Commission économique pour l'Europe**Comité des transports intérieurs****Forum mondial de l'harmonisation
des Règlements concernant les véhicules****170^e session**

Accord de 1958 :**Examen de projets d'amendements****à des Règlements existants, soumis par le GRSP****Proposition de complément 1 à la série 01 d'amendements
au Règlement n° 129 (Dispositifs améliorés de retenue
pour enfants)****Communication du Groupe de travail de la sécurité passive***

Complément 1 à la série 01 d'amendements au Règlement n° 129 (Dispositifs améliorés de retenue pour enfants)

Dispositif d'application de la force II

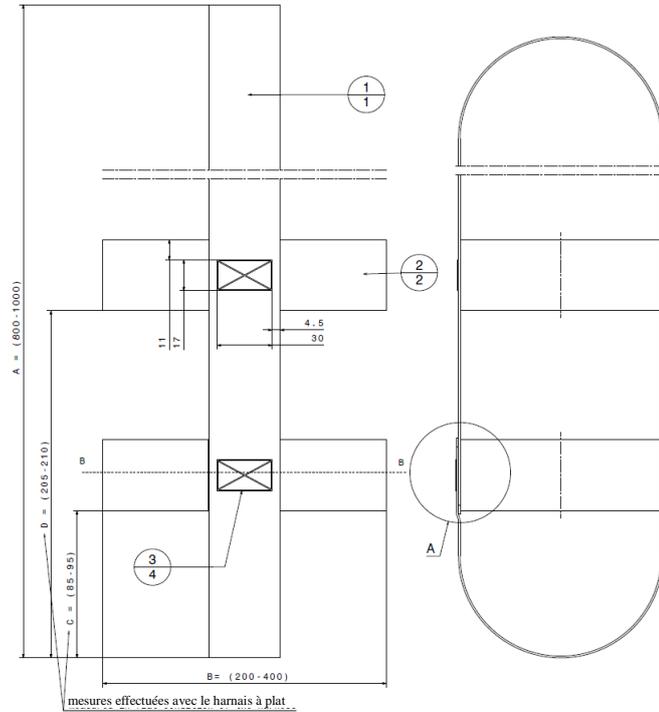
Annexe 21, lire :

« Annexe 21

...

... ».

Figure 1

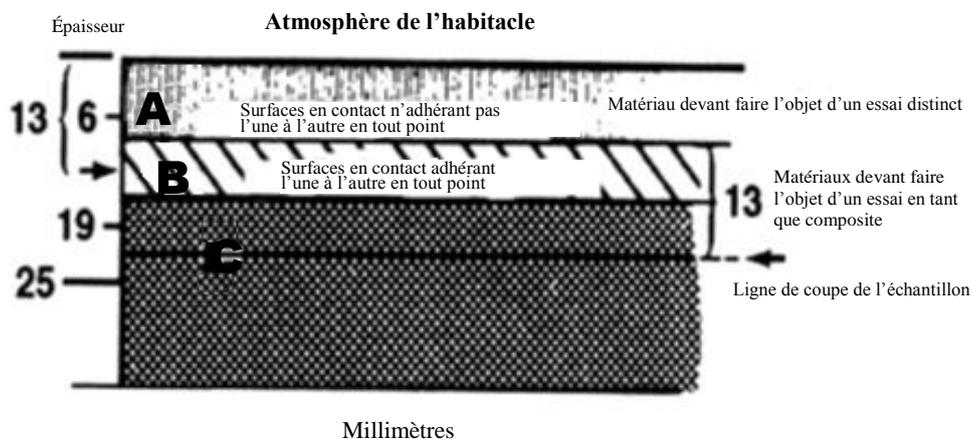
2. Choix des matériaux (voir la figure 1 ci-dessous)

2.1 Toute partie d’un matériau simple ou composite située à moins de 13 mm de l’atmosphère de l’habitacle doit satisfaire aux prescriptions énoncées au paragraphe 6.1.6.

2.1.1 Tout matériau qui n’adhère pas à un autre ou à d’autres matériau(x) en tout point de contact avec ce ou ces matériau(x) doit satisfaire aux prescriptions énoncées au paragraphe 6.1.6 au cours d’un essai distinct.

2.1.2 Tout matériau qui adhère à un autre ou à d’autres matériau(x) à tout point de contact doit satisfaire aux prescriptions énoncées au paragraphe 6.1.6 au cours d’un essai subi en tant que matériau composite conjointement avec le ou les autre(s) matériau(x).

Le matériau A présente une interface non adhérente avec le matériau B et doit faire l’objet d’un essai distinct.

Une partie du matériau B est située à moins de 13 mm de l’atmosphère de l’habitacle, et les matériaux B et C adhèrent l’un à l’autre en tout point de contact. Par conséquent, B et C doivent faire l’objet d’un essai en tant que matériau composite.

La découpe est pratiquée dans le matériau C comme le montre la figure 1, de manière à obtenir un échantillon de 13 mm d’épaisseur.
